También resulta preocupante e irritante para los contribuyentes las anomalías relacionadas con todo el proceso vinculado al Edificio Alto Cavancha, ubicado en el Pasaje Juan Antonio Ríos ya construido y entendemos recepcionado, no obstante las irregularidades evidentes, entre otras:

MAT.: Solicita información Junta de Vecinos N° 18 de Cavancha.

INFORME D-DUI Nº 45 /2016

Imagen N° 1: "Seccional Península Cavancha"

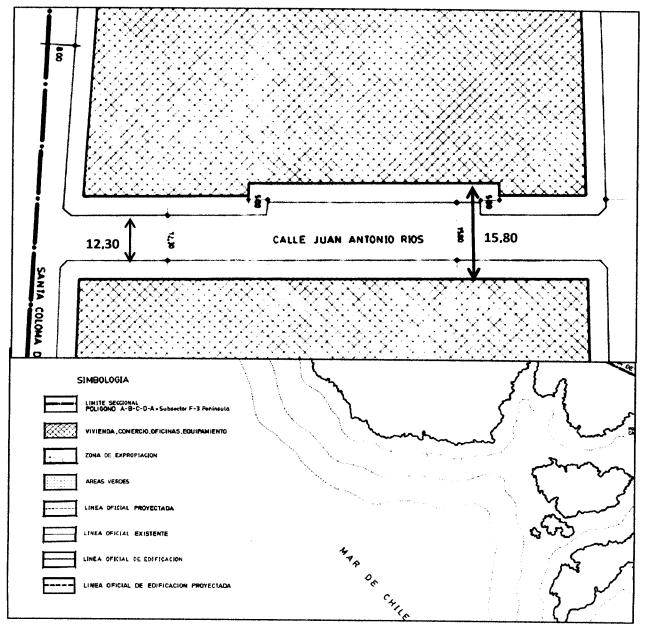
Es pertinente establecer que según lo estipulado en el Plan Regulador Comunal de lquique y su modificación "Seccional Península de Cavancha" aprobado mediante Decreto N° 15 del 25.01.1984, para Calle Juan Antonio Ríos se especifica el siguiente perfil:

Imagen N° 2: "Planta General 1° Piso"

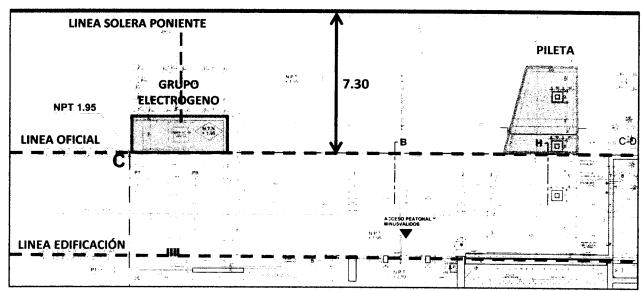
De acuerdo a las imagen N° 1 correspondiente a la lámina N° 4 "Planta General 1° Piso" de la Modificación del Proyecto aprobado por su Dirección de Obras, mediante Resolución N° 10 del 23.03.2015, enviado por usted a esta SEREMI, mediante Ord. 313 del 06.04.2016. Es posible visualizar que parte del cierre perimetral del llamado "Grupo Electrógeno", construido en hormigón armado según lo indicado en lámina N° 2 "Planta General de Cubierta" del expediente de modificación del proyecto, se emplaza en Bien Nacional de Uso Público, abarcando una superficie de 9 m². Situación que se replica en dos de los pilares ornamentales y parte de la pileta, abarcando una superficie de 12,72 m².

a) Bajo que normativa fue posible aprobar la Modificación de Proyecto para el Permiso de Edificación Resolución Nº 10 del 23.03.2015, y Recepción Definitiva Certificado Nº 64 del 07.07.2015, considerando que la lámina Nº 4 "Planta General 1º Piso" y lámina Nº 2 "Planta General de Cubierta" del proyecto, grafican construcciones emplazadas fuera de la Línea Oficial establecida en los Certificados de Informaciones Previas Nº 435, 442 y 443 del 22.05.2012.

Imagen N° 3: "Fachada Oriente de Edificio Alto Cavancha"

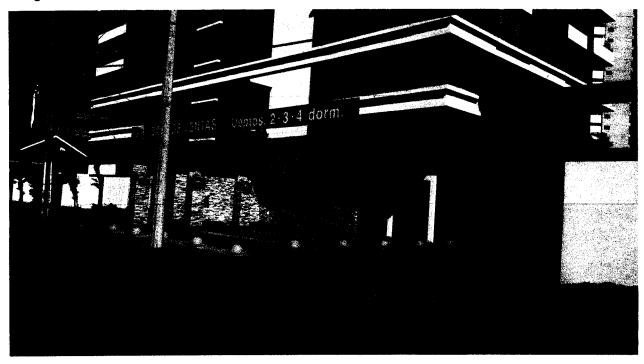
En visita al edificio de interés realizada por profesional del Departamento de Desarrollo Urbano e Infraestructura de esta SEREMI el 12.08.2016, se verifico mediante medición, que parte de las construcciones identificadas precedentemente, se encuentran construidas fuera de la Línea Oficial establecida en los Certificados de Informaciones Previas N° 435, 442 y 443 del 22.05.2012, todos ellos emitidos por su Dirección de Obras. Se adjuntan imágenes N° 2, 3 y 4 que evidencian la utilización de Bien Nacional de Uso Público.
